ORD. N° : 2109  
ANT. : Ingreso a SERVIU con fecha 4 de agosto 2025 de la 2da entrega de la etapa 1 contrato LP N° 31-2024, que responde a las observaciones de Ord. N°1781 de fecha 23 de julio 2025 enviadas por SERVIU.  
MAT. : Envía observación 2da entrega de la etapa 1 del contrato LP N° 31-2024 Diseño Construcción Diversas Plazas sector Covieffi, Antofagasta.  
ADJ. : No hay

### **OBSERVACIONES ETAPA N° 1 – 2DO INGRESO – 31 julio 2025.**

### **PLAZA CAU-CAU :**

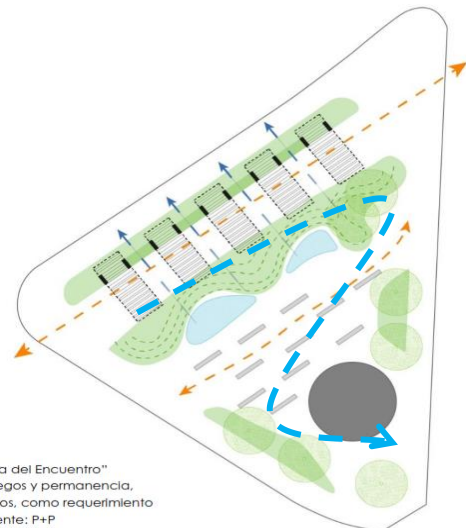
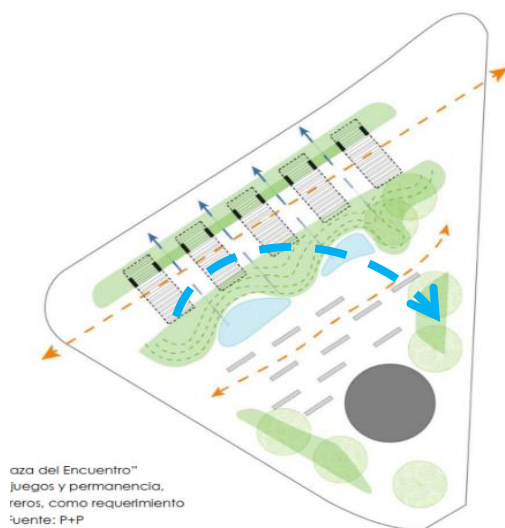
12. Generar una línea de lenguaje asociado al cerro y la pendiente,
13. Incorporar estructura que no prepondere al terreno sino que se aterrace el terreno contenga la incorporación de mobiliarios y zonas lúdicas y de paisajismo.
14. Establecer las circulaciones principales y los recorridos interno mediante esquemas que grafiquen los posibles usos del lugar.
